**Objet** : Contribution du Comité Écologique Ariégeois à l'enquête publique concernant la mise en conformité de l'alimentation en eau potable de la station de Guzet à partir de la source de Gérard et la création d'une retenue d'eau sur le cirque de Gérard.  
Monsieur le Commissaire Enquêteur,

## Proposition d'une retenue ailleurs qu'à Gérard

Photo 1

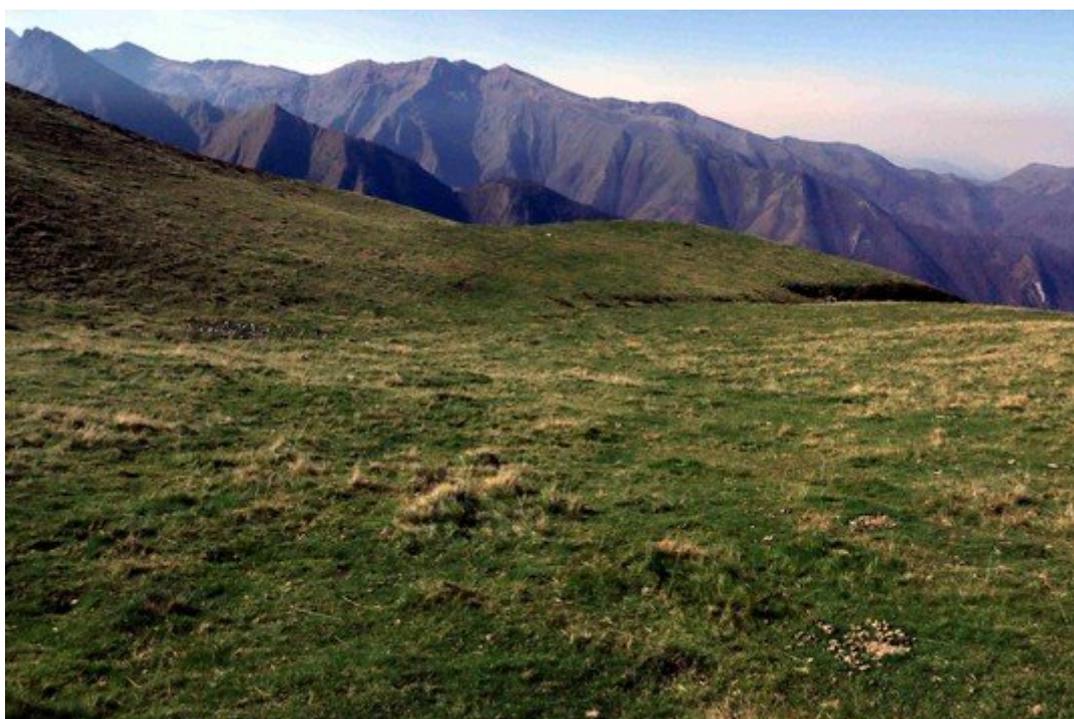
Depuis le col d'Escots en regardant vers le sud on est frappé par une cuvette assez plate qui pourrait accueillir une retenue de dimensions semblables à celle prévue à Gérard.

Peuplée essentiellement de Nard et sans zone humide permanente cet endroit ne semble pas représenter des enjeux de biodiversité importante.

À l'intérieur de l'enveloppe du domaine skiable et sans co-visibilité avec le site classé de Turguilla cet

endroit pose bien moins de problèmes paysagers.

Image 4

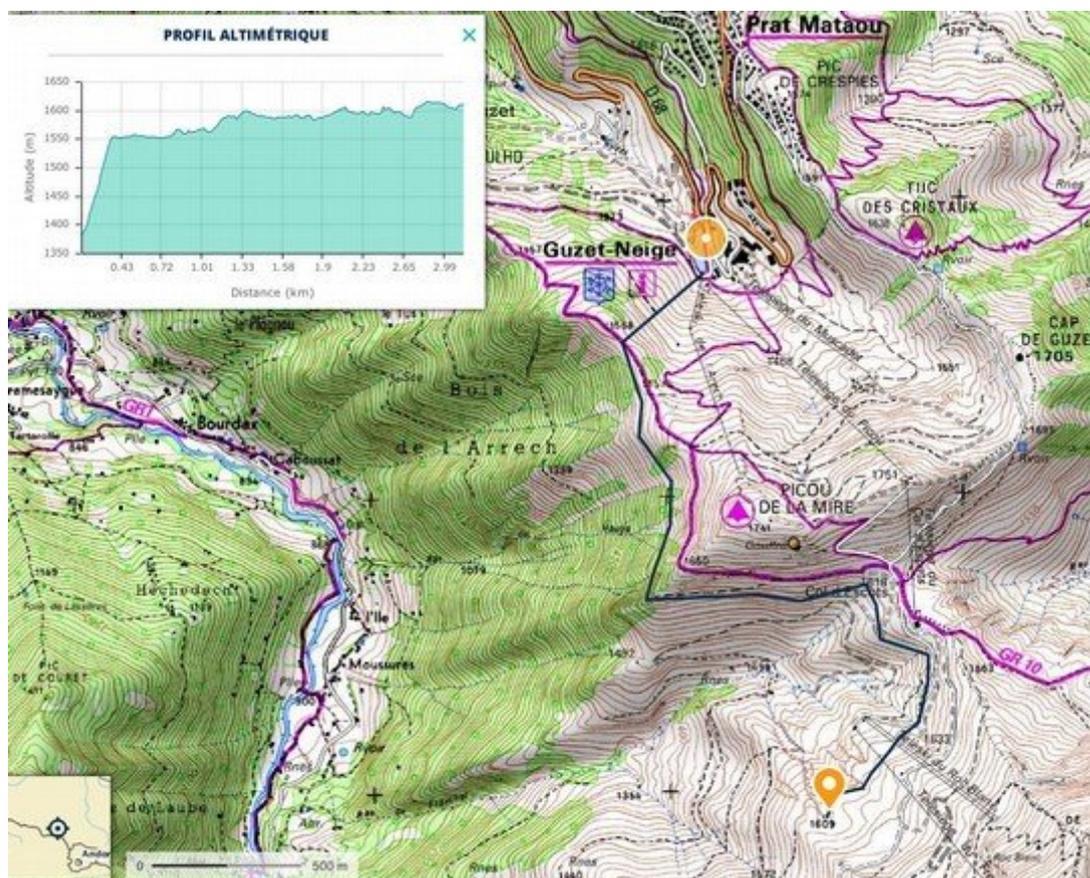
L'écoulement pourra se faire en gravitaire jusqu'à « l'usine à neige » de Guzet avec un dénivelé de 230m.

Image 5

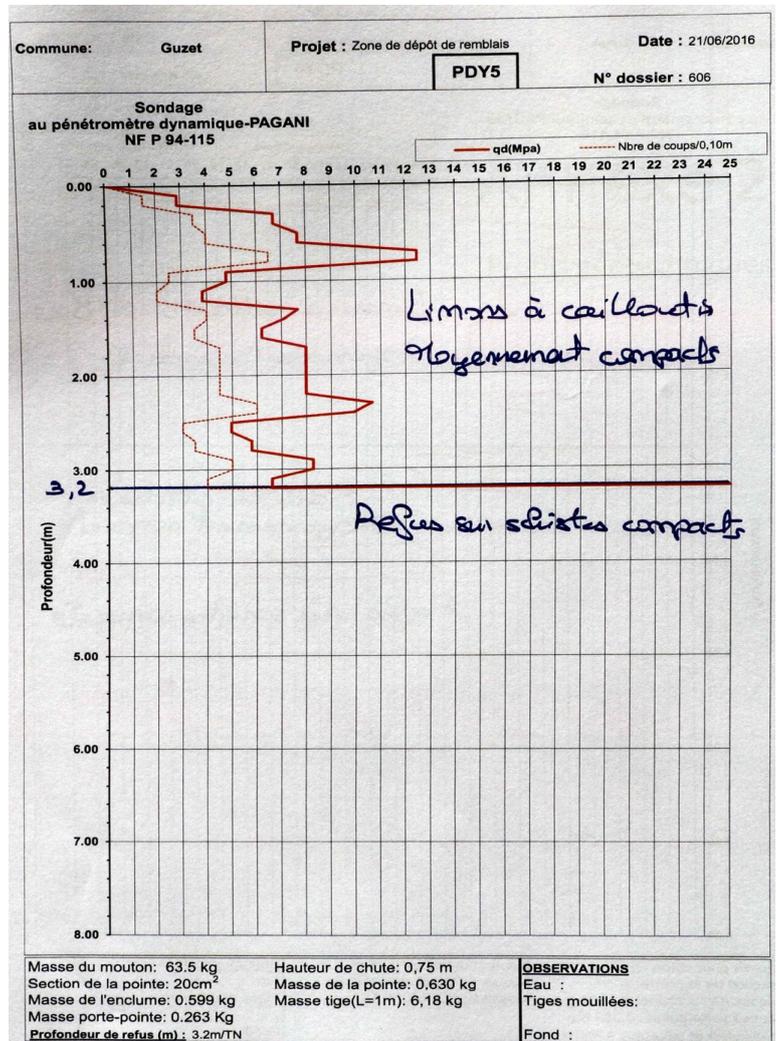
Les sondages pénétrométriques PDY5 et 6 effectués pour vérifier la stabilité du sous-sol à l'emplacement de la piste n°2 à remblayer avec les déblais de Gérard démontrent la présence de schistes compacts dans la zone de la retenue alternative.

Image 6

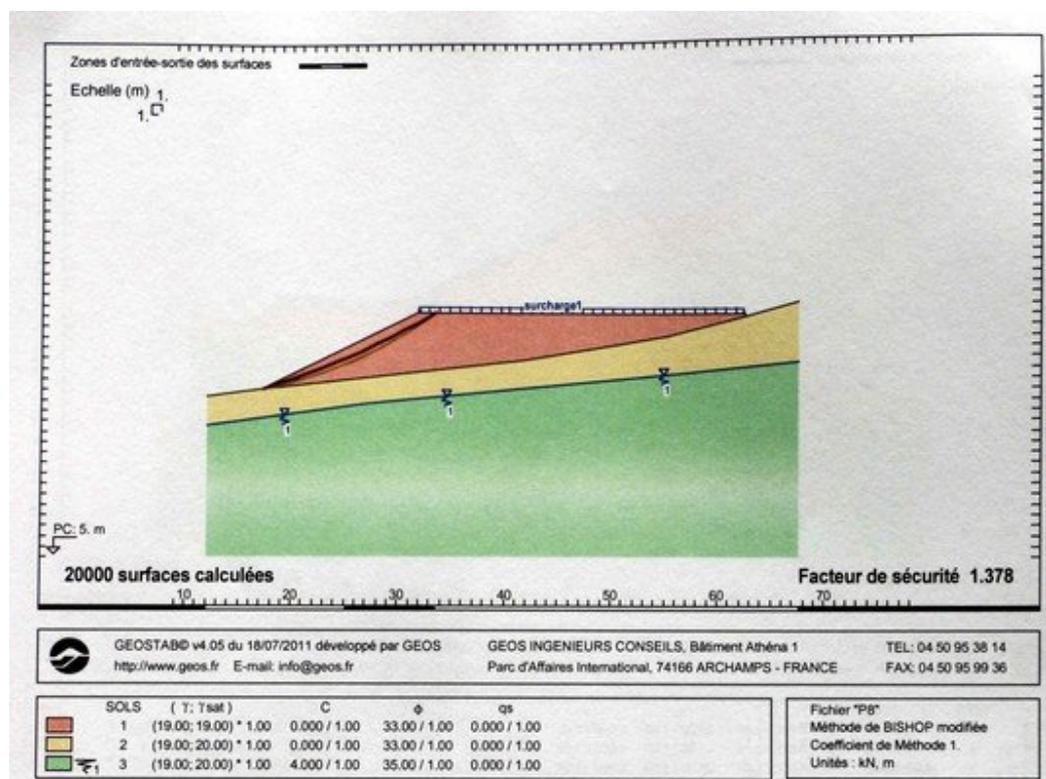
La hauteur de surcharge de 8 m correspond environ à la hauteur de surcharge de la digue de retenue compte tenu qu'il faudra décaper environ 3m de terrains meubles (en jaune). Même si les conditions de sécurité ne sont pas les mêmes pour un remblais que pour une digue de retenue, ces données

permettent de ne pas exclure d'office une solution alternative de la retenue, même avec une dimension amoindrie.

Image 8

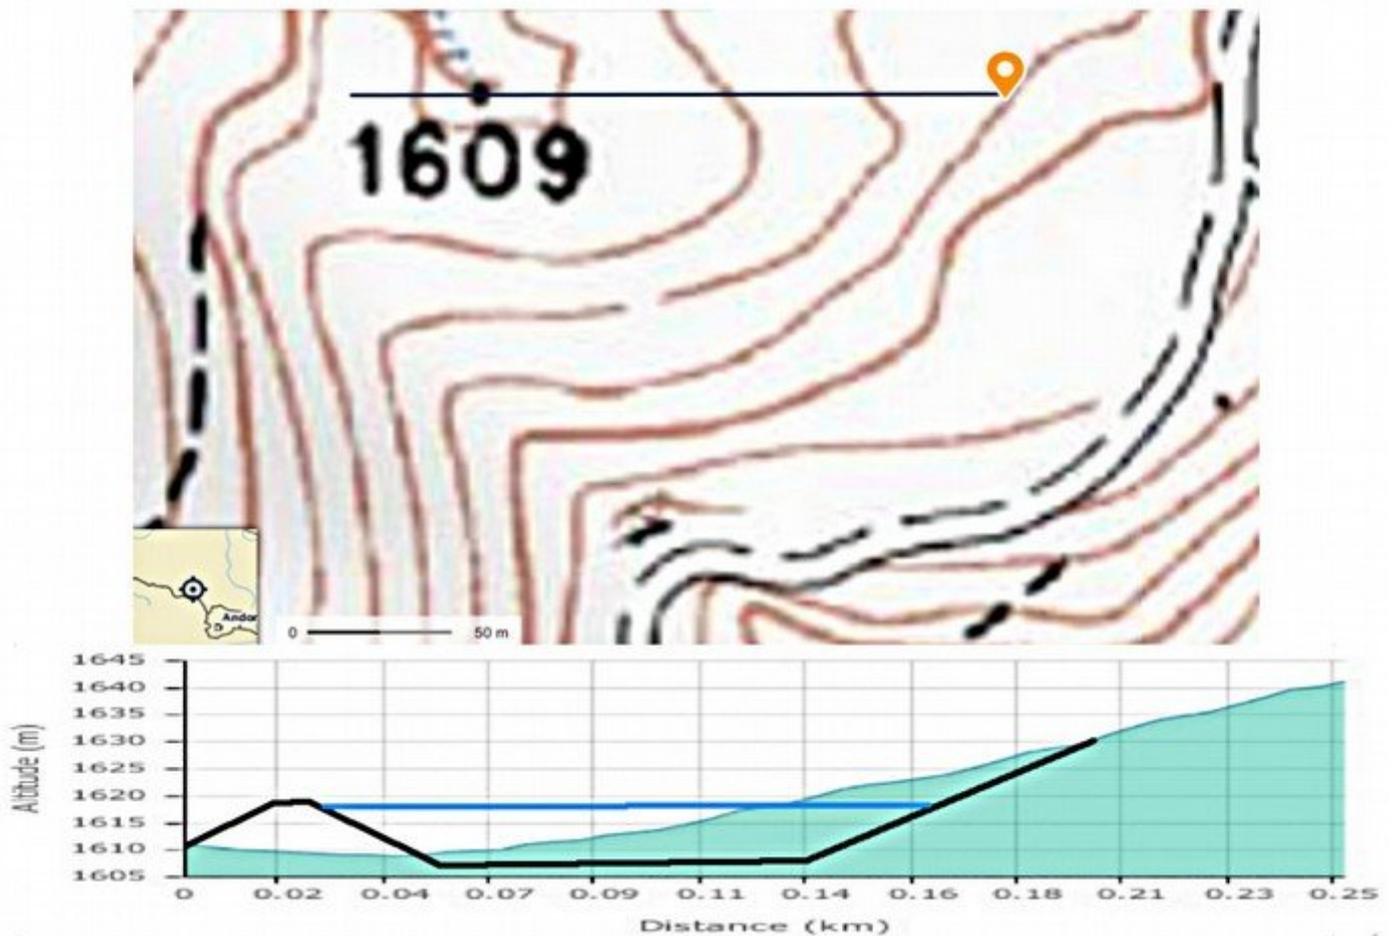
Même si les profils de Géoportail ne sont pas toujours très précis ils nous permettent tout de même d'envisager à cet endroit un lac allongé ouest-est de 160 sur 80 m ce qui donne 1,28 ha en eau.

Des études faite par des bureaux spécialisées et si possible **indépendants** du pétitionnaire permettraient d'y voir plus clair.
